Контрольная форма обследования доступности приоритетных объектов и услуг социальной инфраструктуры для инвалидов и других МГН.

Наименование объекта: МОУ СОШ № 31

Адрес: Аллея Труда 55 корпус 2

Дата обследования: 14.06.2016

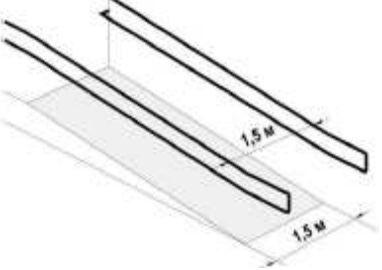
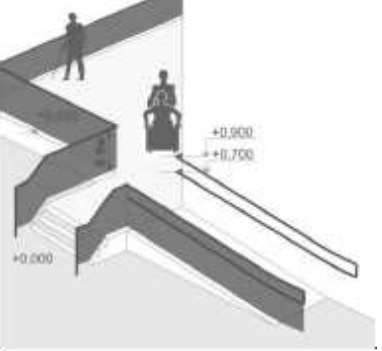
п/п	Элемент доступности	Метод обследования	Параметр доступности	Выявленные отклонения (фотография барьера + результаты измерение + краткое описание результата осмотра).	Возможные решения
Раздел 1. Территория, прилегающая к зданию (участок)					
Вход (входы) на территорию					
1.1.	<p>Ближайшие к объекту остановки общественного транспорта оборудованы и доступны для МГН (высота бордюра 140-160 мм, линия безопасности на расстоянии 420 мм от края бордюра)</p> <p>Наличие на остановке схемы движения к объекту для МГН.</p>	<p><input type="checkbox"/> Да <input checked="" type="checkbox"/> Нет Осмотр Измерение</p> <p><input type="checkbox"/> Да <input checked="" type="checkbox"/> Нет Осмотр.</p>		 <p align="center">Схема отсутствует Линия безопасности отсутствует, высота бордюра 0,2 метра</p>	<p>- Привести в соответствие</p> <p>- Привести в соответствие</p>

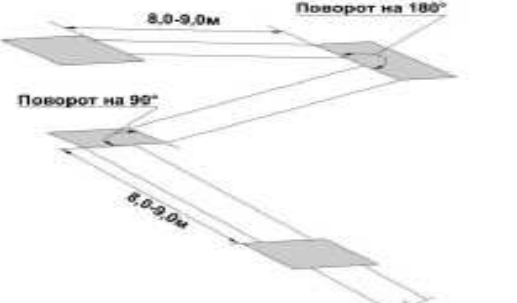
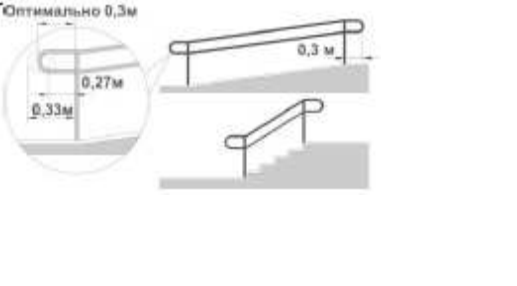
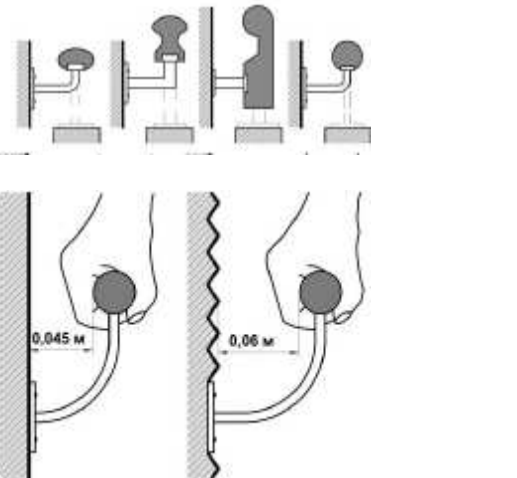
1.5.	Ширина просветов ячеек на пути движения не должна превышать 0,015 м. Предпочтительно применение решеток с ромбовидными или	<input type="checkbox"/> Да <input checked="" type="checkbox"/> Нет Измерение		Отсутствуют	- Привести в соответствие

квадратными ячейками					
1.6.	Имеются ли на маршруте движения места отдыха с возможностью вызова и ожидания помощи?	<input type="checkbox"/> Да <input checked="" type="checkbox"/> Нет Осмотр:		Отсутствуют	- Привести в соответствие	
1.7.	Ширина доступного маршрута движения не менее 0.9 м.	<input type="checkbox"/> Да <input checked="" type="checkbox"/> Нет Измерение			Ширина 0,6 м	- Увеличить его ширину, и заасфальтировать.

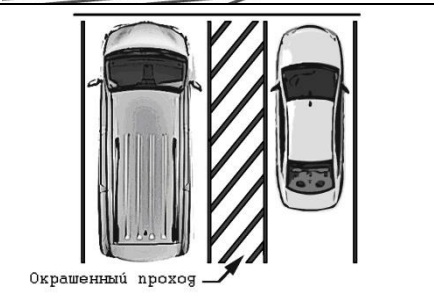
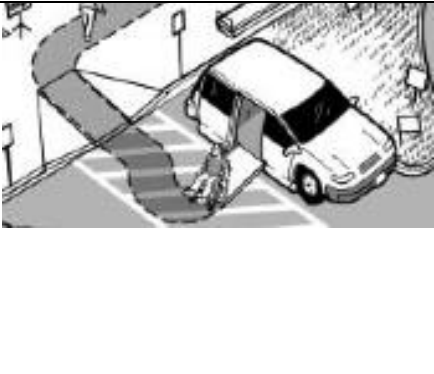
1.8.	Если маршрут пересекает бордюр, есть ли там пандус?	<input type="checkbox"/> Да <input checked="" type="checkbox"/> Нет Осмотр:		 <p>Присутствует</p>	- Привести в соответствие
1.9.	Уклон съезда с тротуара не более 1:12, до 1:10 на протяжении не более 10 м	<input type="checkbox"/> Да <input checked="" type="checkbox"/> Нет Измерение:		 <p>Отсутствует</p>	- Привести в соответствие
Лестница наружная

1.10	<p>Для открытых лестниц – ширина проступей и высота подступенка должна быть от 0,35 до 0,4 м, от 0,12 до 0,15 м.</p>	<input type="checkbox"/> Да <input checked="" type="checkbox"/> Нет Измерение:		 <p>Ширина 0,39м, высота 0,16м</p>	<p>- Привести в соответствие</p>
1.11	<p>Марш открытой лестницы не должен быть менее трех ступеней и не должен превышать 12 ступеней. Недопустимо применение одиночных ступеней, которые должны заменяться пандусами.</p>	<input checked="" type="checkbox"/> Да <input type="checkbox"/> Нет Измерение			
1.12	<p>Расстояние между поручнями открытой лестницы не менее 1,0 м .</p>	<input type="checkbox"/> Да <input checked="" type="checkbox"/> Нет Измерение			<p>- Привести в соответствие</p>

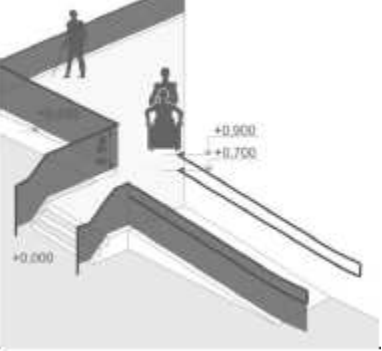
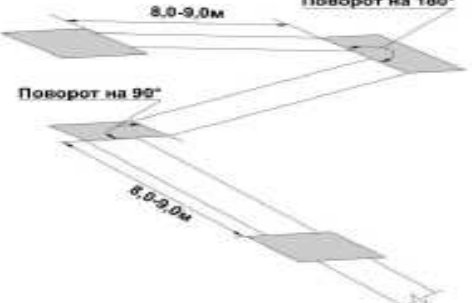
<p>2.1.</p>	<p>Доступен ли главный вход в здание?</p> <p><input type="checkbox"/> Да <input checked="" type="checkbox"/> Нет Осмотр:</p> <p>Если главный вход недоступен, имеется ли другой доступный вход?</p> <p><input type="checkbox"/> Да <input checked="" type="checkbox"/> Нет Осмотр:</p>	<p><input type="checkbox"/> Да <input checked="" type="checkbox"/> Нет Осмотр:</p>		 	<p>- Привести в соответствие</p>
<p>2.2.</p>	<p>Оборудованы ли доступные входы знаками доступности?</p> <p><input type="checkbox"/> Да <input checked="" type="checkbox"/> Нет Осмотр:</p> <p>Имеется ли устройство для вызова персонала? Кнопка вызова не выше 0,8 м от уровня пола</p> <p><input type="checkbox"/> Да <input checked="" type="checkbox"/> Нет Осмотр: Измерение</p>	<p><input type="checkbox"/> Да <input checked="" type="checkbox"/> Нет Осмотр: Измерение</p>			<p>- Привести в соответствие</p>

Лестница наружная						
2.3	Наружные лестницы и пандусы должны иметь поручни с учетом технических требований к опорным стационарным устройствам. При ширине лестниц на основных входах в здание 4,0 м и более следует дополнительно предусматривать разделительные поручни.	<input type="checkbox"/> Да <input checked="" type="checkbox"/> Нет Измерение:			Поручни отсутствуют	- Привести в соответствие
2.4.	Для открытых лестниц – ширина проступей и высота подступенка должна быть от 0,35 до 0,4 м, от 0,12 до 0,15 м.	<input type="checkbox"/> Да <input checked="" type="checkbox"/> Нет Измерение:		Ширина 0,39 Высота 0,16		- Привести в соответствие

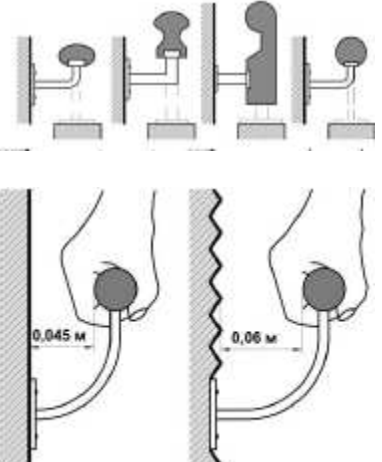
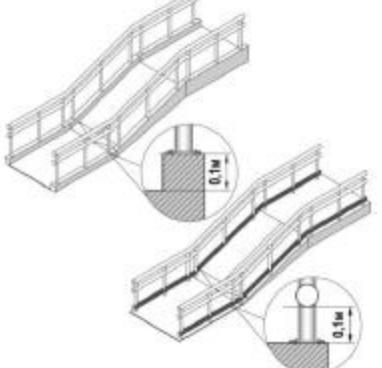
<p>2.5.</p>	<p>Марш открытой лестницы не должен быть менее трех ступеней и не должен превышать 12 ступеней. Недопустимо применение одиночных ступеней, которые должны заменяться пандусами.</p>	<p><input type="checkbox"/> Да <input checked="" type="checkbox"/> Нет Измерение:</p>			<p>- Привести в соответствие</p>
<p>2.6.</p>	<p>Расстояние между поручнями открытой лестницы не менее 1,0 м .</p>	<p><input checked="" type="checkbox"/> Да <input type="checkbox"/> Нет Измерение:</p>			<p>- Привести в соответствие</p>

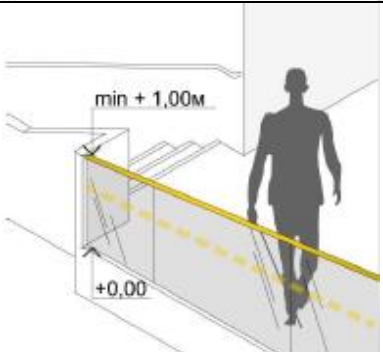
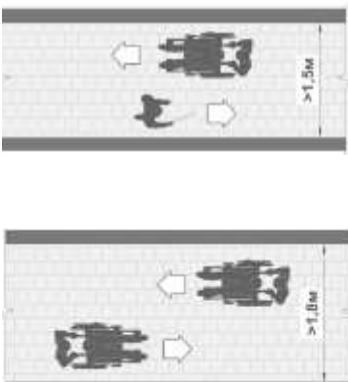
2.27	<p>Минимальное свободное пространство между дверями тамбура не менее 1,4 м плюс ширина двери, открывающаяся внутрь.</p> <p>Свободное пространство у двери со стороны защелки</p>	<p><input checked="" type="checkbox"/> Да <input type="checkbox"/> Нет Измерение:</p> <p><input type="checkbox"/> Да</p>		<p>Расстояние между дверями 1,8м</p>

«от себя» не менее 0,3м, «к себе» не менее 0,6 м.	<input checked="" type="checkbox"/> Нет Измерение:		Со стороны защелки 0,12м	
2.28	Грязезащитное покрытие должно быть на уровне нулевой отметки пола. Если это невозможно – грязезащитное покрытие должно быть закреплено на поверхности пола.	<input type="checkbox"/> Да <input checked="" type="checkbox"/> Нет Осмотр:		Грязезащитное покрытие отсутствует	- Привести в соответствие
2.29	Контрольно-пропускные устройства и турникеты шириной в свету не менее 1,0 м, приспособленные для пропуски инвалидов на креслах-колясках. Дополнительно к турникетам боковой проход для обеспечения эвакуации инвалидов на креслах-колясках и других категорий МГН. Ширину прохода не менее 1м.	<input type="checkbox"/> Да <input checked="" type="checkbox"/> Нет Измерение:		Контрольно-пропускные устройства и турникетов нет

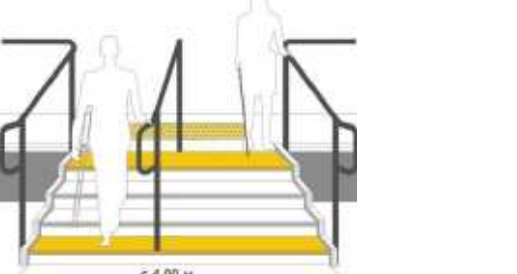
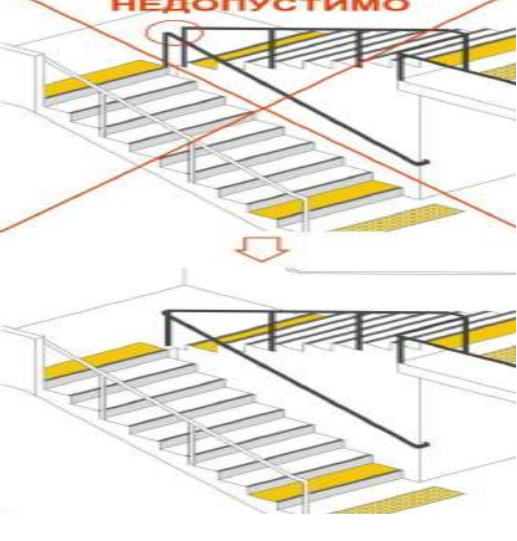
3.4	<p>Конструктивные элементы и устройства внутри зданий, а также декоративные элементы, размещаемые в габаритах путей движения на стенах и других вертикальных поверхностях, имеют закругленные края и не выступают более чем на 0,1 м на высоте от 0,7 до 2,1 м от уровня пола. Если элементы выступают за плоскость стен более чем на 0,1 м, то пространство под ними должно быть выделено бортиком высотой не менее 0,05 м. Указатели на отдельно стоящей не более чем на 0,3 м.</p>	<p><input type="checkbox"/> Да <input checked="" type="checkbox"/> Нет Измерение:</p>			
3.5	<p>Под маршем открытой лестницы и другими нависающими элементами следует устанавливать ограждения, имеющие размер в свету по высоте менее 1,9 м.</p>	<p><input type="checkbox"/> Да <input checked="" type="checkbox"/> Нет Измерение:</p>		<p>Высота 1,15 м</p>	<p>- Привести в соответствие</p>

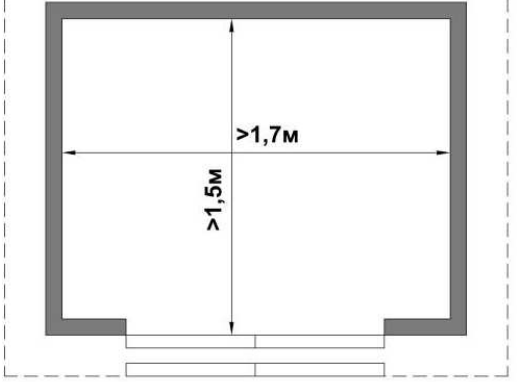
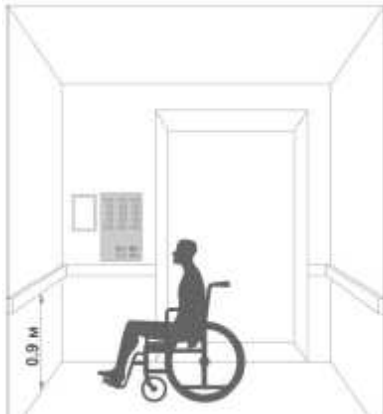
3.15	Ребро ступени должно иметь закругление радиусом не более 0,05 м	<input type="checkbox"/> Да <input checked="" type="checkbox"/> Нет Измерение:	<p style="text-align: center;">НЕДОПУСТИМО</p>  <p style="text-align: center;">При $R > 0,05$ м</p>  <p style="text-align: center;">$R \leq 0,05$ м</p>		
3.16	Бортики на боковых краях ступеней высотой не менее 0,02 м.	<input type="checkbox"/> Да <input checked="" type="checkbox"/> Нет Измерение:			
3.17	При отсутствии лифтов ширина марша лестницы должна быть не менее 1,35 м.	<input type="checkbox"/> Да <input checked="" type="checkbox"/> Нет Измерение:		ширина марша лестницы 1,3 м.	- Привести в соответствие
